COMUNE DI CEGGIA
CITTA' METROPOLITANA DI VENEZIA

Oggetto: NOTA RFI 3.7.2024, N. 11/P/2024/0000812 – comunicazione di parere negativo.

PARERE NEGATIVO RISPETTO AL PROGETTO DEFINITIVO

Immagine 02

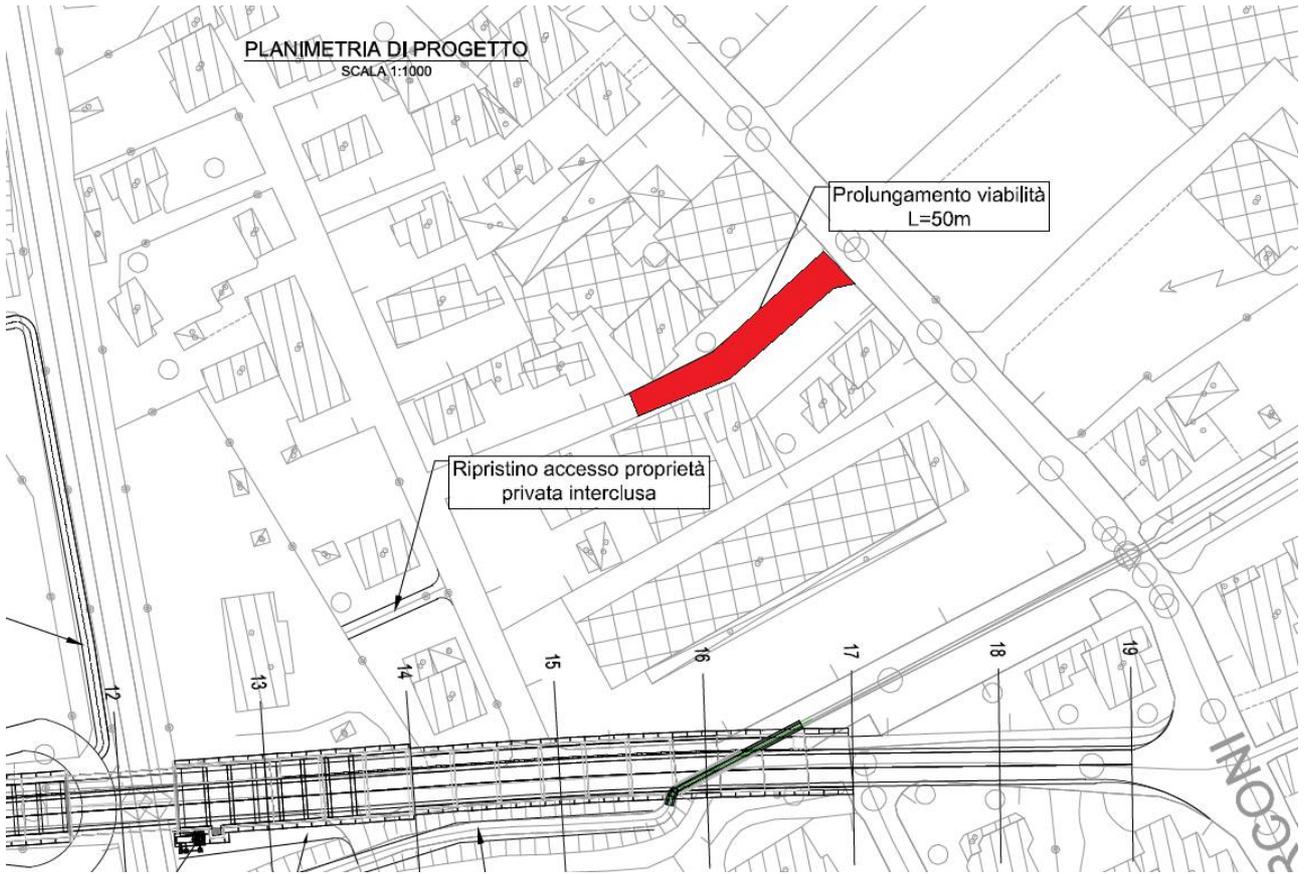
Per la redazione del progetto è stata utilizzata come base solo la CTR senza effettuare un rilievo celerimetrico. La CTR nel territorio di Ceggia arriva in certi punti a errori di anche 4 metri (immagine 02 dove gli scostamenti degli edifici più vicini vanno dai 2.3 metri della casa Bragato ai 2.8 metri del supermercato Visotto). Si comprende facilmente come questo aspetto possa indurre ad errori progettuali amplificati in situazioni come quella in questione, dove l'opera passa a pochi metri da numerose abitazioni.

Immagine 04

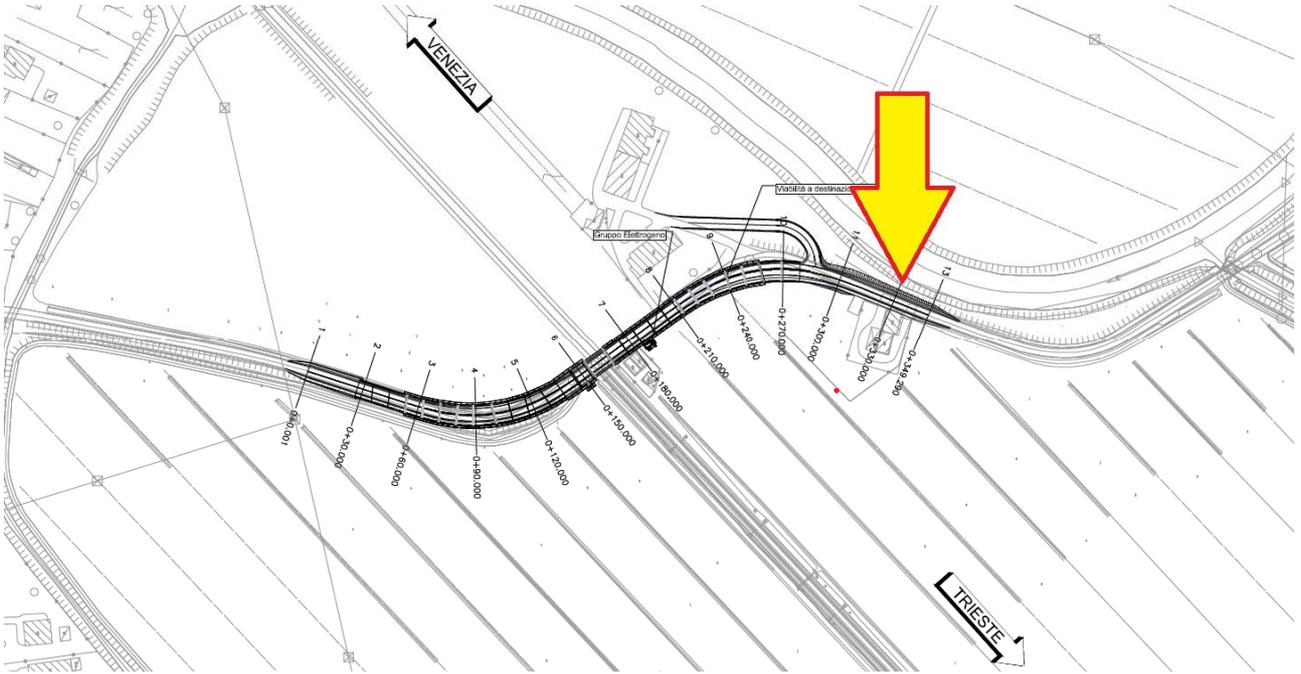
Il mancato aggiornamento della CTR con la situazione reale comporta quindi anche scelte progettuali sbagliate o non adeguate come per esempio l'uscita di via Zara verso via Marconi attraverso via Martiri delle Foibe con una sezione insufficiente (immagini 03 e 04).

- a. l'allargamento di via Martiri delle Foibe e di conseguenza dell'innesto su via Guglielmo Marconi;
 - b. il collegamento con il parcheggio Visotto con mantenimento dell'accesso dalla SP58 e modifica dei parcheggi (immagine 09);

Immagine 05

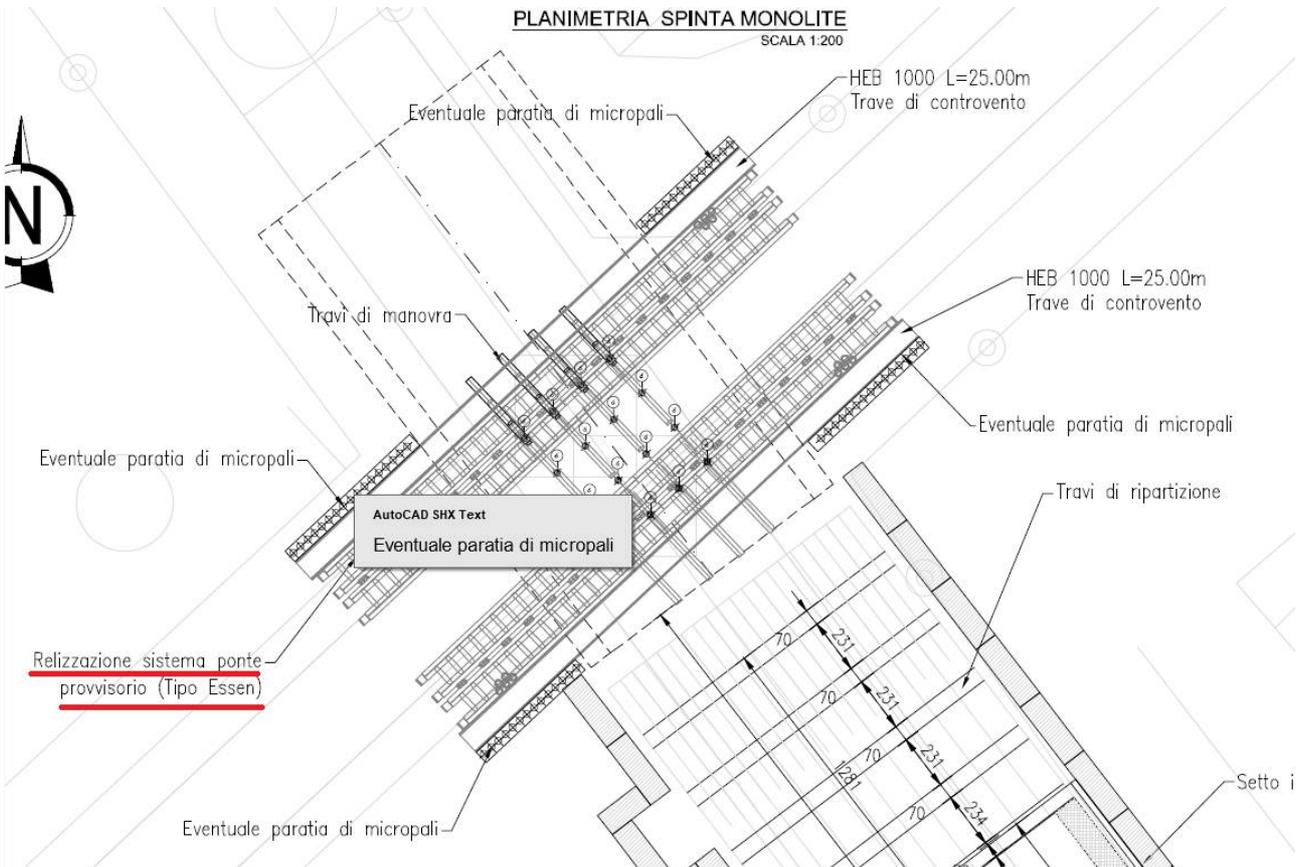
Per il sottopasso di via Donegal il progetto prevede (immagine 05) di avvicinarsi all'argine del canale Piavon in un punto nel quale l'ansa si sta allargando erodendo l'argine.

Si chiede che il sottopasso di Via Donegal sia realizzato a lato della viabilità esistente così da ritardare il più possibile la chiusura di Via Donegal e mantenere collegamento con il territorio verso Nord (immagine 11) e nel contempo non si avvicini troppo all'ansa del canale Piavon.

Immagine 06

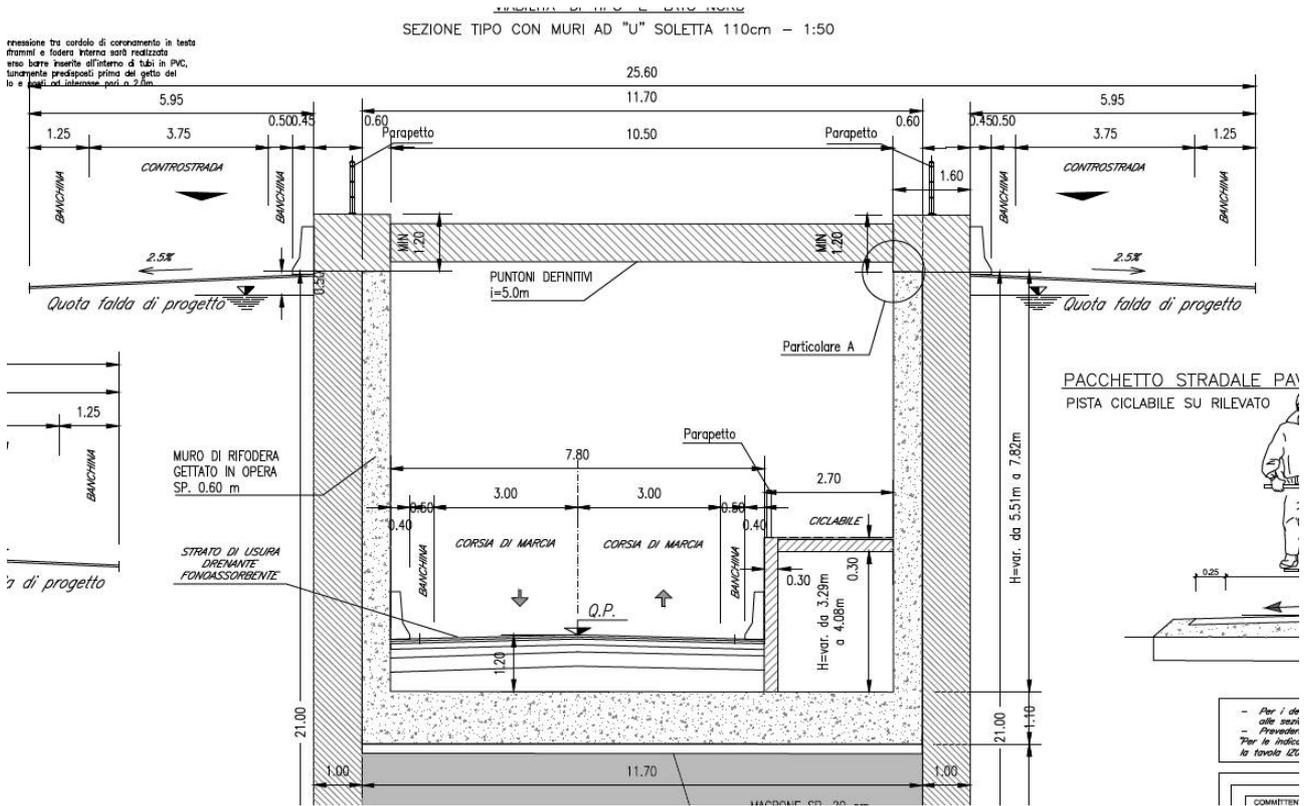
1. nella tavola 109 Fasi di spinta monolite (immagine 06) si legge che verrà realizzato un ponte mobile tipo Essen. Il produttore riporta che tale ponte è idoneo per Luce massima di appoggio fino a 6,20 m tipo Sottopassi pedonali e/o ciclabili. Nel nostro caso parliamo invece di un sottopasso con luce netta di 10.50 (immagine 07);
2. nell'elaborato 01 Elenco Elaborati Generale le tavole numero 219 e 220 vengono riportate 2 volte, la prima nel gruppo **17.1 Aspetti Ambientali della Cantierizzazione (dove però non ci sono) e la seconda nel gruppo 18 – SOTTOSERVIZI** dove l'elaborato 219 è presente due volte, la prima nella versione giugno 2023 e la seconda dicembre 2023.

Immagine 08

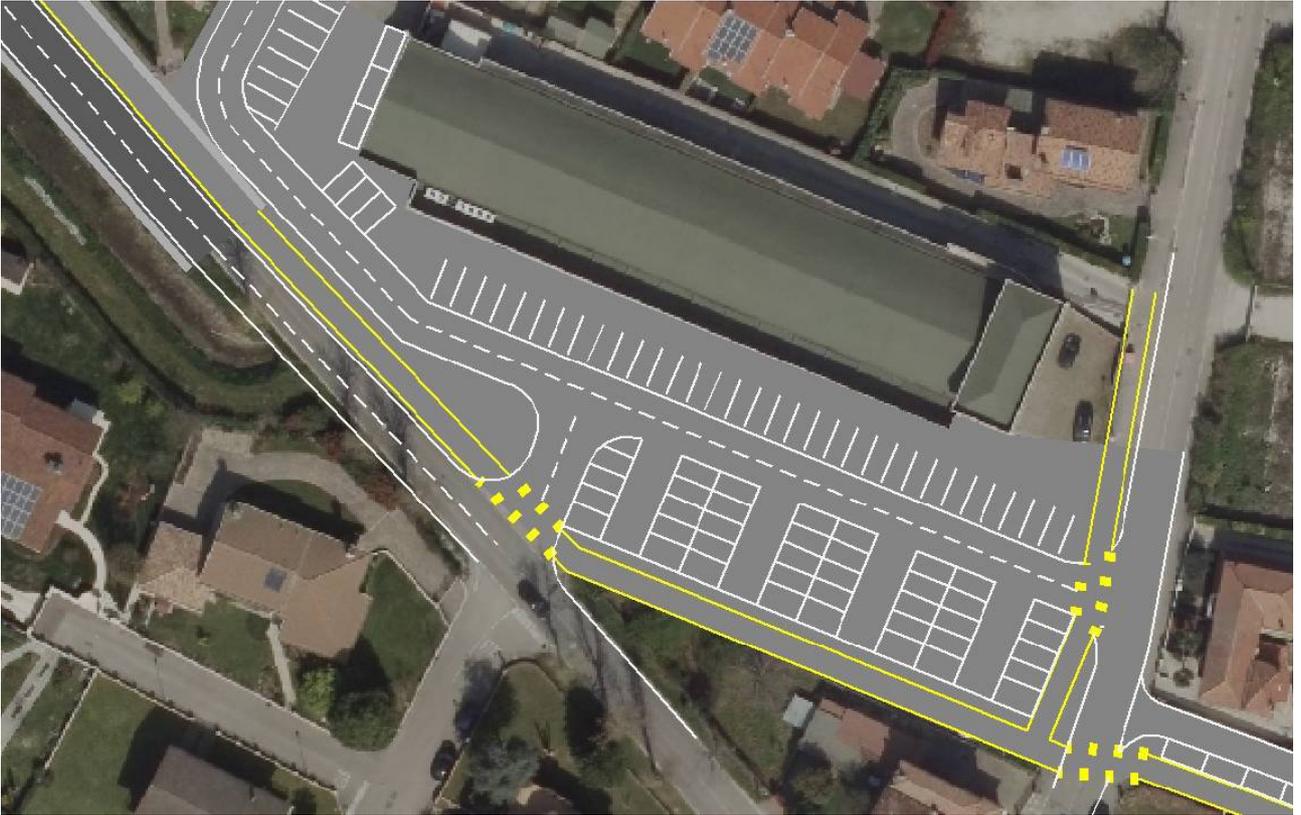
Sia il PTGM - Piano Territoriale Generale Metropolitano di Venezia sia il PRGC del Comune di Ceggia prevedono già la realizzazione di una bretella di collegamento tra SS14 Triestina e il casello autostradale di Cessalto (immagine 08). **La realizzazione preventiva di tale** opera permetterebbe di realizzare i sottopassi senza alcun problema legato alla

deviazione del traffico leggero e pesante. Si potrebbe inoltre realizzare al SL02 via Vittoria un manufatto più piccolo con vantaggi sui costi di realizzazione e sull'impatto delle famiglie vicine:

- 1) sezione con altezza ridotta;
- 2) rampe più corte e simmetriche.

Immagine 10

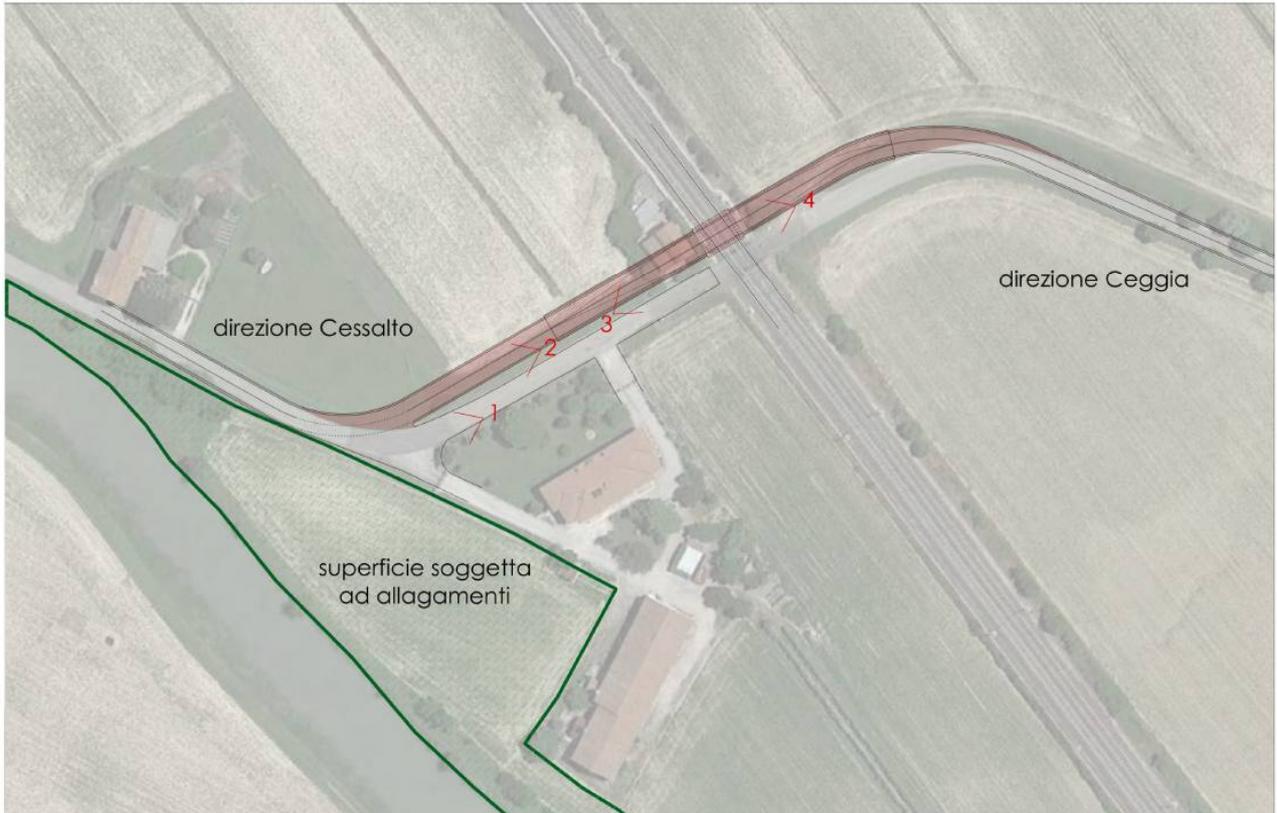
- 6) siano previste ed installate adeguate barriere acustiche provvisorie per mitigare l'impatto dei lavori;
- 7) sia realizzato un collegamento ciclopedonale e/o carraio verso la Stazione RFI a nord della ferrovia lungo via Bragadin per favorire il collegamento con il centro del paese e ridurre l'impatto del cantiere durante i lavori (immagine 10);
